MRAe

Avis délibéré
**Implantation d'un parc éolien composé de cinq
aérogénérateurs sur la commune de Smermesnil (76)**

N° MRAe 2022-4394

Figure 1: Localisation des parcs éoliens existants, autorisés et en projet dans les aires d'études immédiate, éloignée et rapprochée (source : p. 43 de l'étude d'impact)

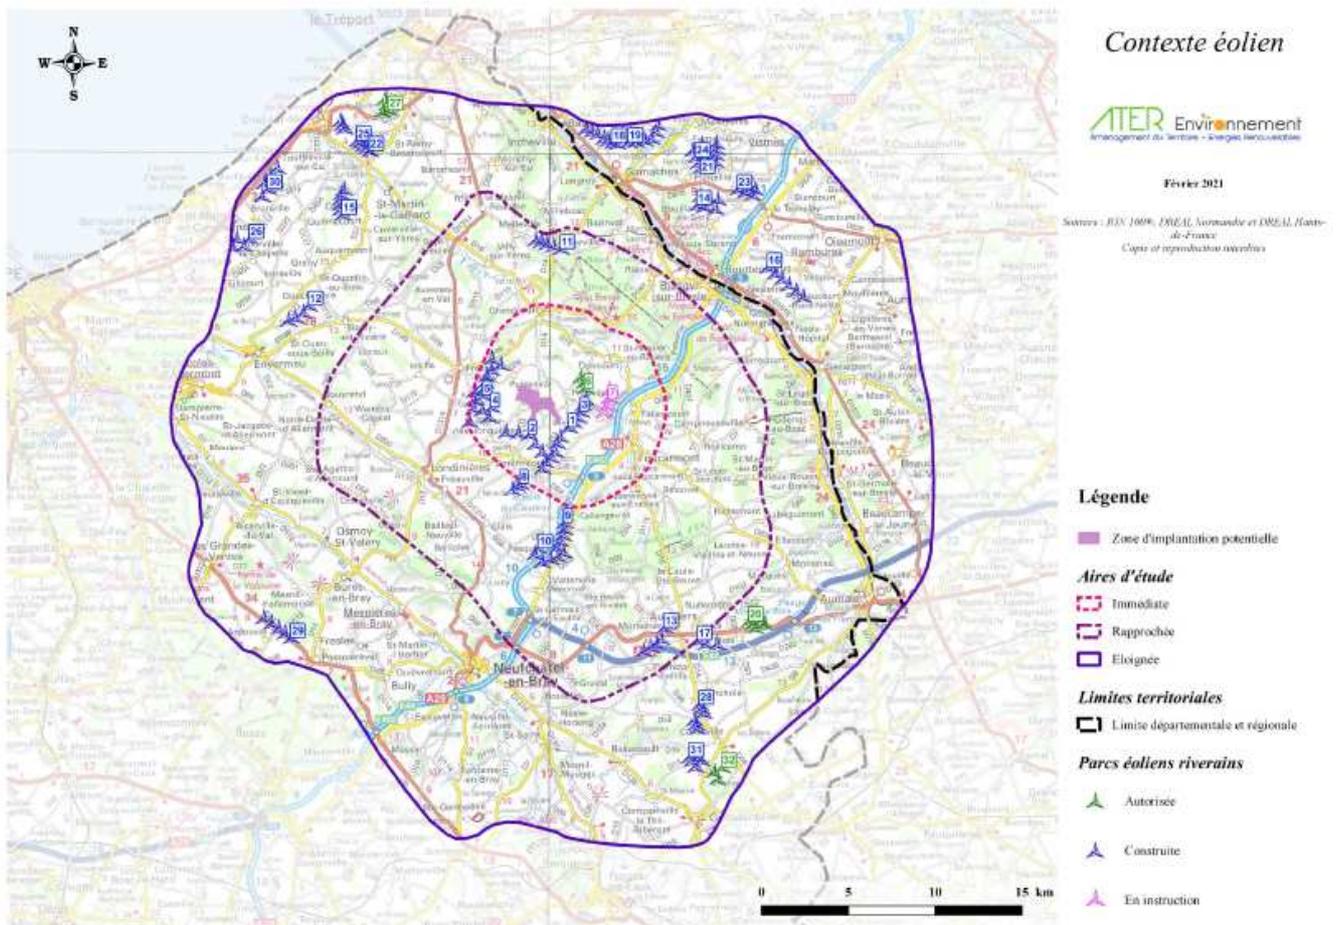
- de mieux justifier l'absence d'examen de solutions alternatives d'implantation du projet compte tenu notamment de l'effet de saturation généré par l'ensemble des parcs éoliens déjà en fonctionnement ou en projet sur le secteur ;

L'autorité environnementale recommande de mieux justifier l'absence d'examen de solutions alternatives d'implantation du projet compte tenu notamment de l'effet de saturation généré par l'ensemble des parcs éoliens déjà en fonctionnement ou en projet sur le secteur.

Figure 4: Localisation des photomontages réalisés et synthèse des impacts paysagers du projet (source : p. 318 de l'étude d'impact)

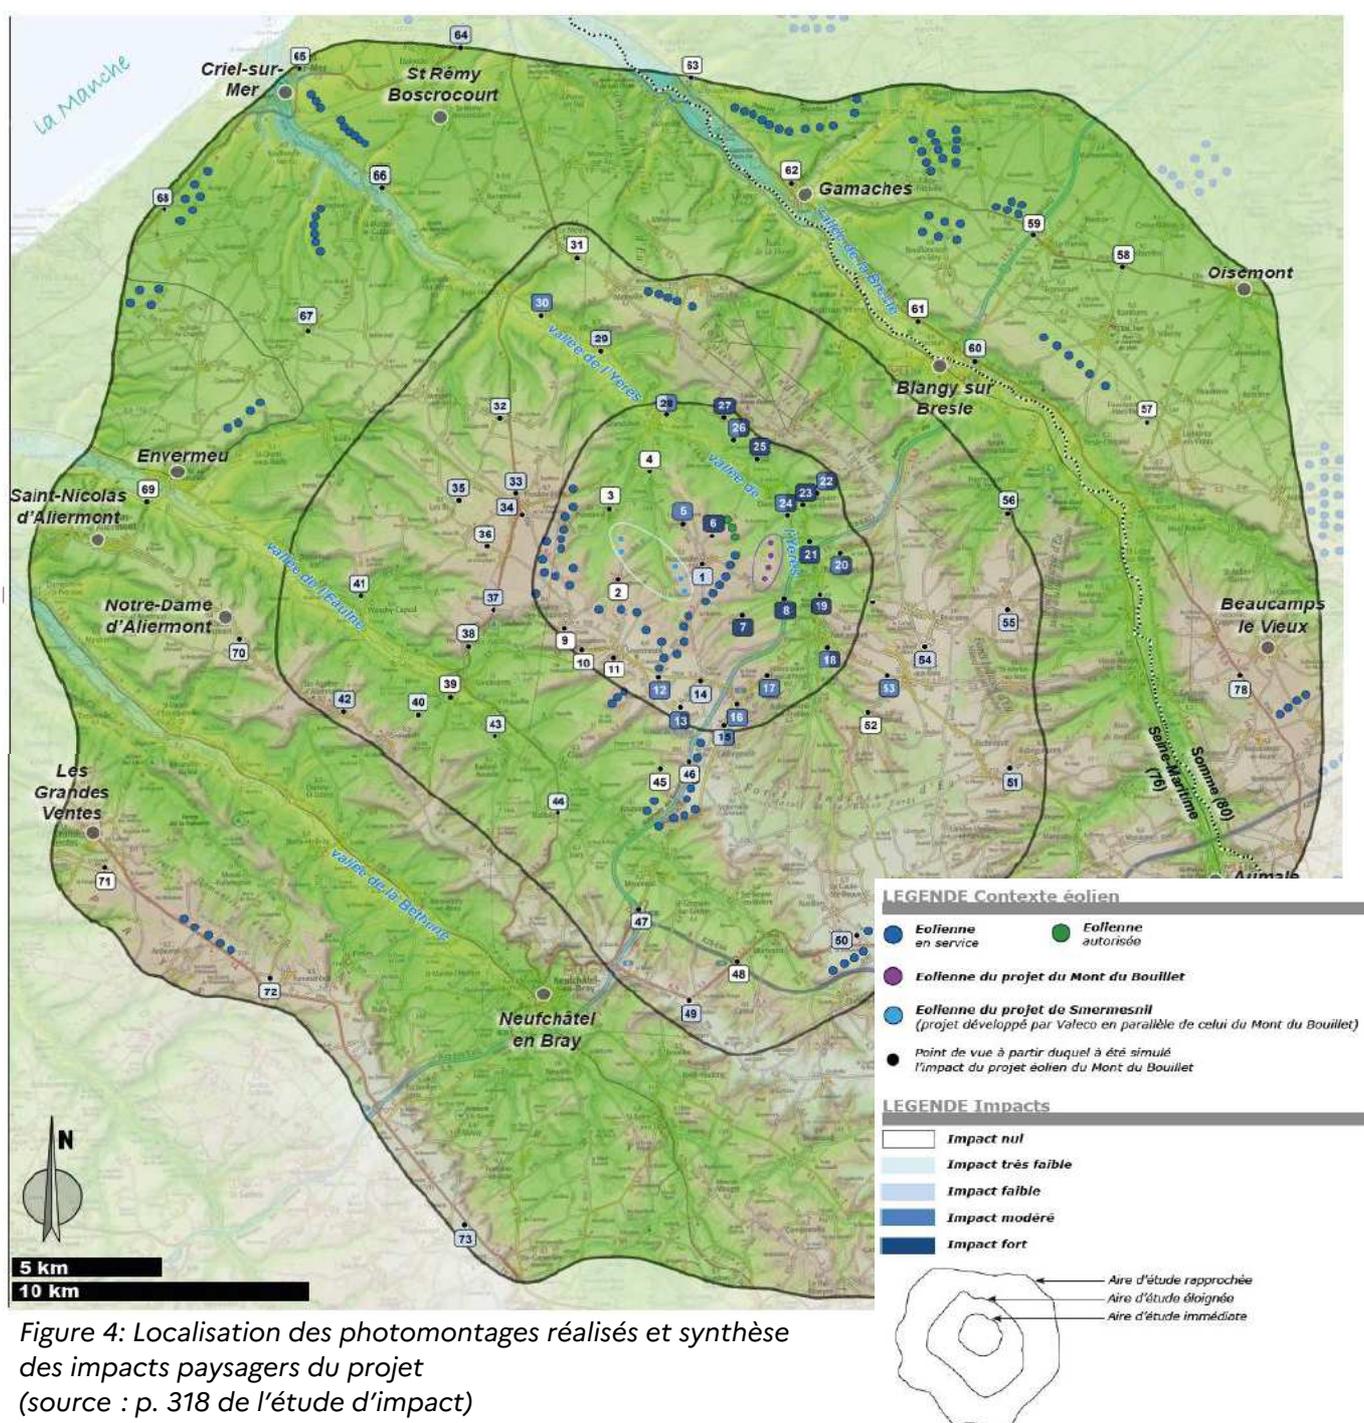
L'autorité environnementale recommande de compléter l'étude de saturation par encerclement en analysant l'impact visuel du projet pour le hameau La Leuqueue, qui est particulièrement sensible de par sa position au sud de la zone d'implantation potentielle du projet et au nord de parcs éoliens existants.

L'autorité environnementale recommande d'étudier, à défaut de solutions alternatives d'implantation permettant d'éviter le renforcement de l'effet de saturation, de nouvelles variantes reposant sur un nombre moins important d'aérogénérateurs et/ou de moindre hauteur, voire d'orientations différentes afin de réduire au maximum les impacts paysagers résiduels.
